川内原子力発電所 1号機蒸気発生器取替え、 1号機及び2号機原子炉容器上部ふた取替え等の計画の概要

1. 変更の目的

蒸気発生器取替え概要図

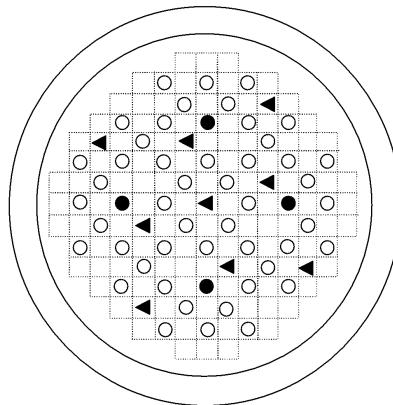
伝熱管施栓補修作業に伴う作業者の被ばく增加や定期検査期間の長期化等を避ける観点から、最新設計の蒸気発生器に取り替える。

項目	変更前	変更後
伝熱管材質	インコネル TT 600*	インコネル TT 690*
伝熱管振止め金具	2本組	3本組
伝熱管支持板	丸穴	四つ葉型
伝熱管拡管方法	液圧拡管+ローラ拡管（22ステップ）	液圧拡管+ローラ拡管（1ステップ）

原子炉容器上部ふた取替え概要図

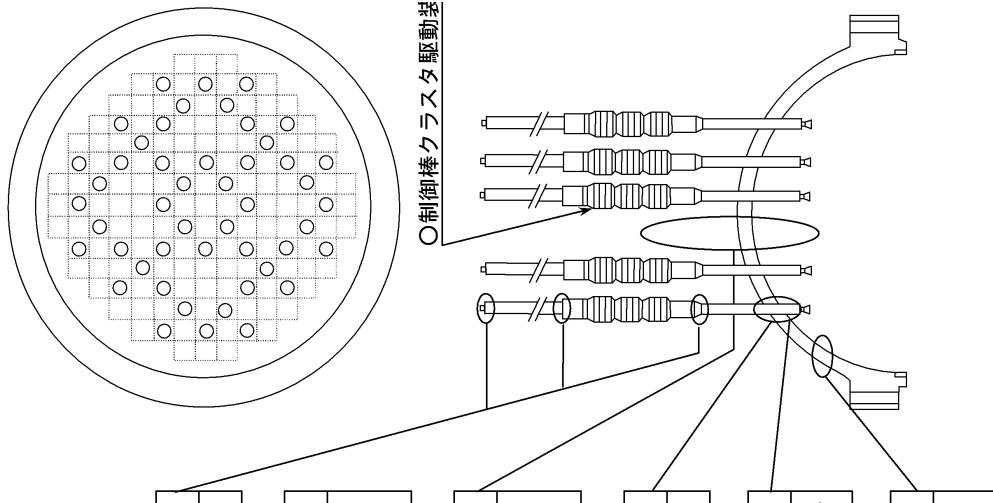
項目	変更前	変更後
上部ふた構造	二分割構造	一体構造
管台材質	600ニッケル基合金*	690ニッケル基合金*
管台溶接材材質	600系ニッケル基合金	690系ニッケル基合金
キャノピーシール	有り	なし
予備の制御棒クラスタ駆動装置	1号機：なし 2号機：4本	1号機：なし 2号機：なし

○ 制御棒クラスタ駆動装置	● 予備の制御棒クラスタ駆動装置	▲ 予備管台
キヤノピーシール	有り	なし
制御棒クラスタ駆動装置		
1号 : 48	1号 : 48	
2号 : 52 (予備 4)	2号 : 48

使用済燃料貯蔵設備貯蔵能力増強概要図

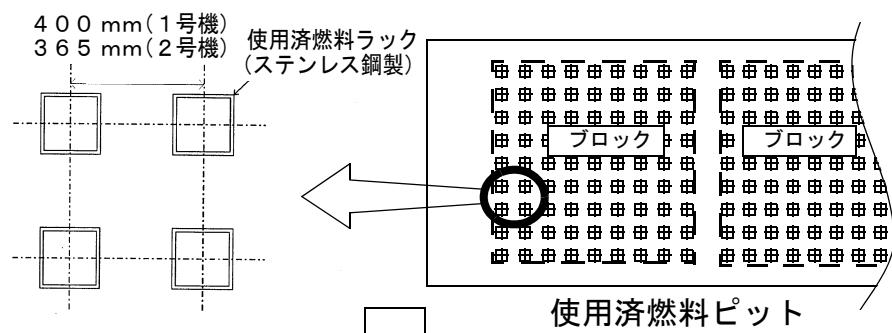
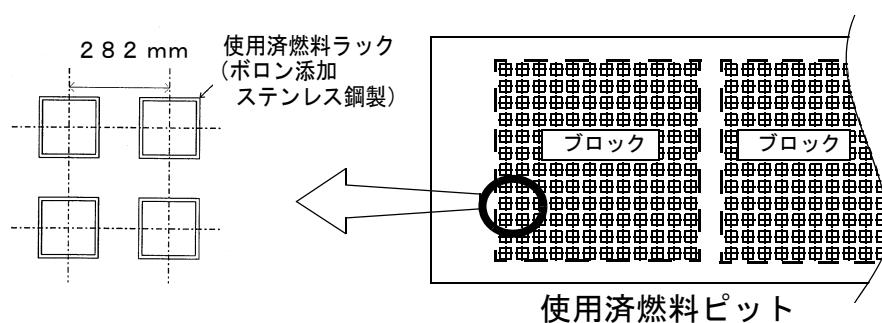
項目		変更前	変更後	増強後容量
1号機	Aピット	856体（増強済）		1,868体
	Bピット	480体	1,012体(532体増強)	
2号機	Aピット	378体	696体(318体増強)	1,356体
	Bピット	660体（増強済）

燃料集合体概要図

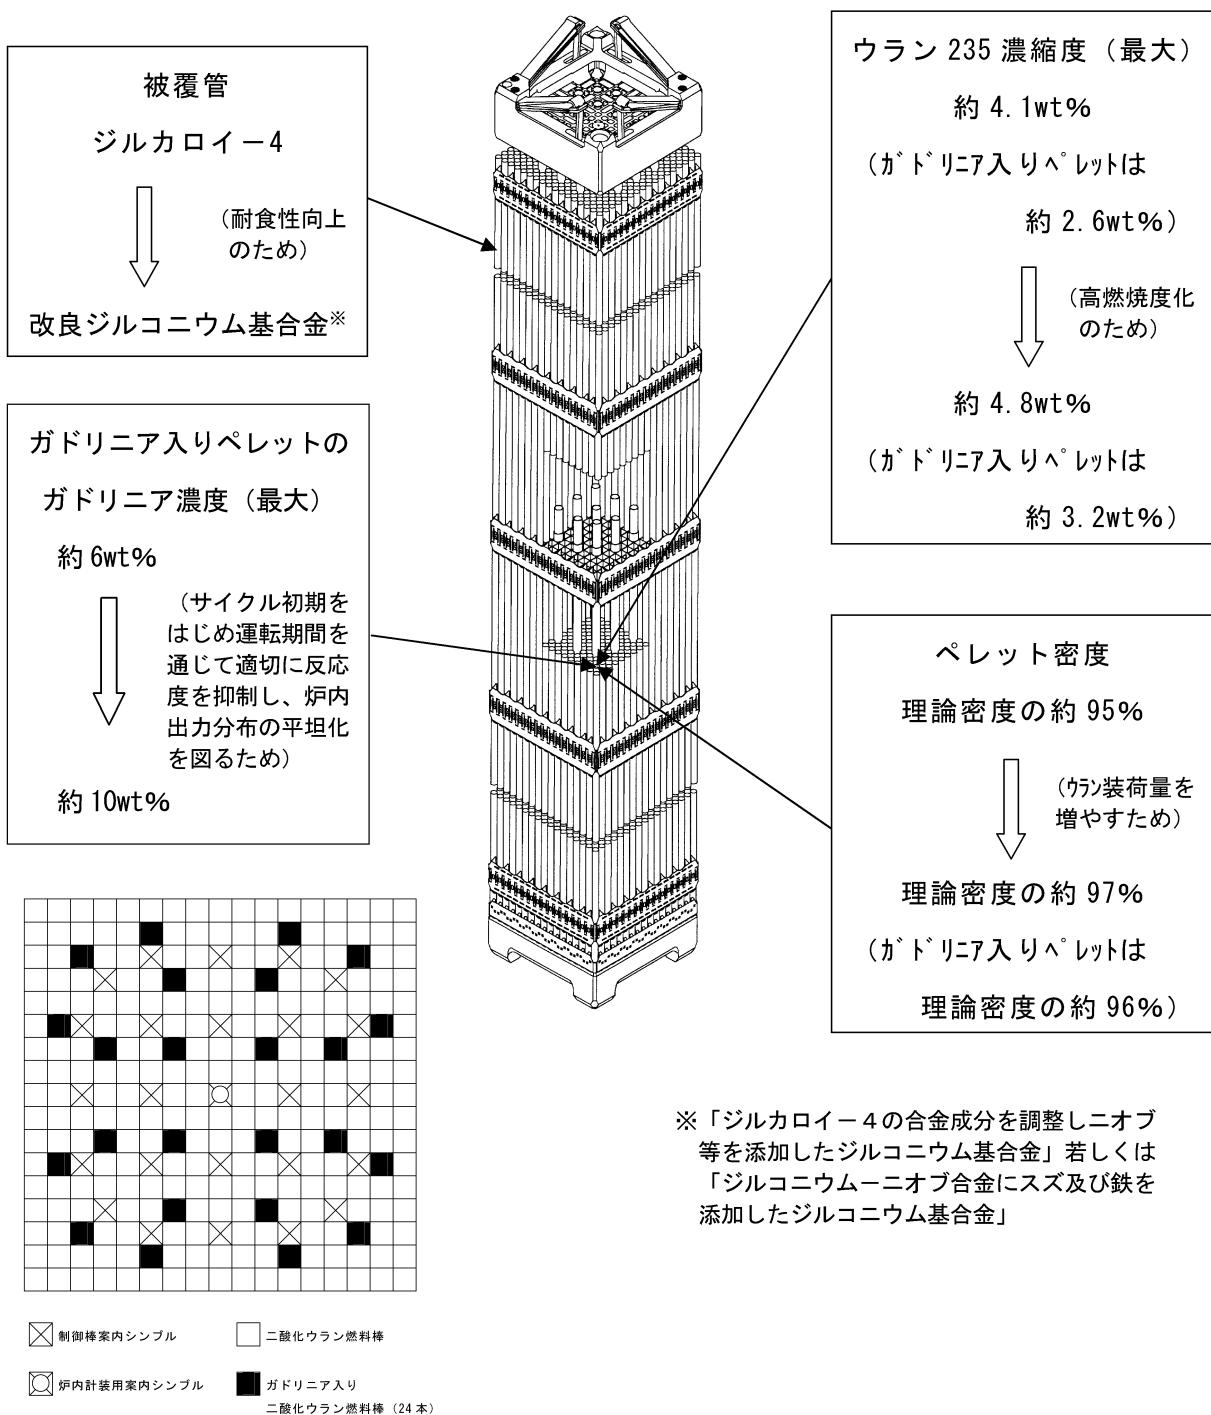
項目	変更前	変更後
燃料集合体最高燃焼度	48,000MWd/t	55,000MWd/t*1
ペレット ・ウラン235 濃縮度（最大） ・ガドリニア濃度（最大）	約4.1wt% (ガドリニア入りペレットは約2.6wt%) 約6wt%	約4.8wt%*1 (ガドリニア入りペレットは約3.2wt%) 約10wt%*2
被覆管の種類	ジルコニウム基合金 (ジルカロイ-4)	改良ジルコニウム基合金*3

燃料集合体最高燃焼度
48,000MWd/t → 55,000MWd/t
(使用済燃料発生量低減のため)

使用済樹脂貯蔵タンク増設概要図

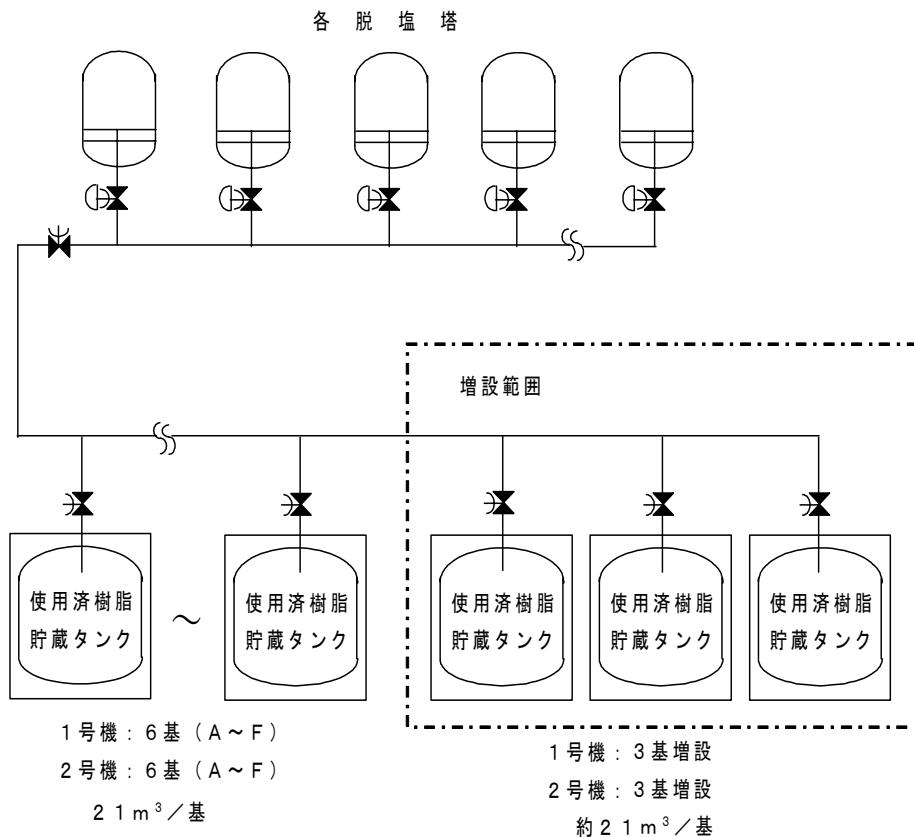
容　　量：約 21 m³／基（1号機及び2号機に各々 3 基増設）

気體廃棄物処理設備一部撤去概要図

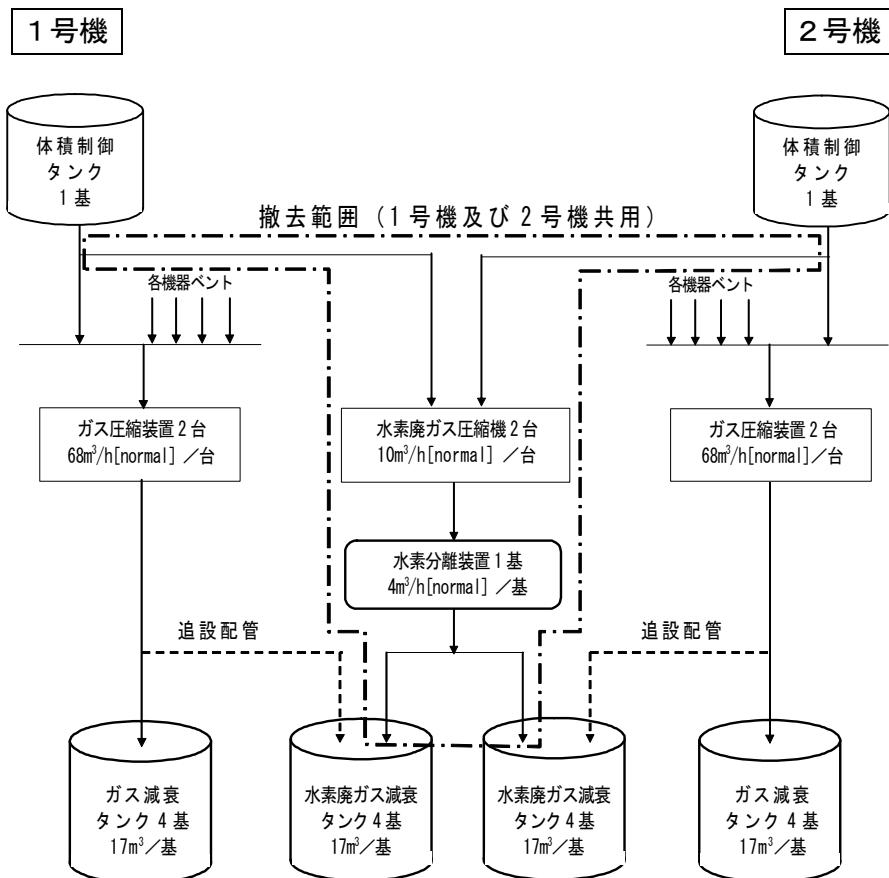
保守作業に伴う被ばく低減等の観点から、水素廃ガス処理装置を撤去する。
